ODPOWIEDZI NA WNIOSKI O WYJAŚNIENIE TREŚCI SWZ

Dotyczy: postępowania o udzielenie zamówienia publicznego, w trybie podstawowym pn.: „Budowa budynku Centrum Egzaminów Testowych Nr 2 PUM w Szczecinie wraz z niezbędną infrastrukturą techniczną i zagospodarowaniem terenu przy Al. Powstańców Wlkp. 20 w formule zaprojektuj i wybuduj”, nr postępowania: DZP-240/24/TP2/2024.

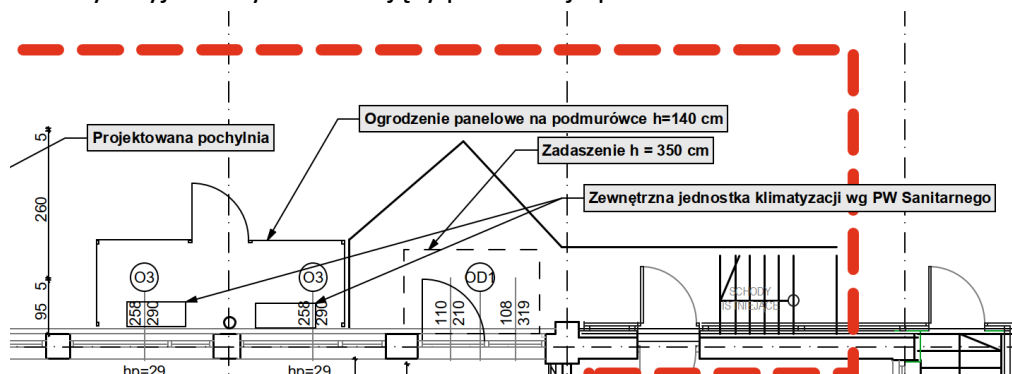
Branża sanitarna. Podczas wizji lokalnej na obiekcie napotkaliśmy kanał techniczny jak na zdjęciu poniżej. Prosimy o informację, czy będzie on tylko i wyłącznie do zaślepienia.

W ramach prac projektowych stanowiących element niniejszego zadania inwestycyjnego, Projektant dokona inwentaryzacji obszaru zadania w niezbędnym zakresie. W dokumentacji projektowej Projektant wskaże sposób postępowania ze zinwentaryzowanymi elementami.
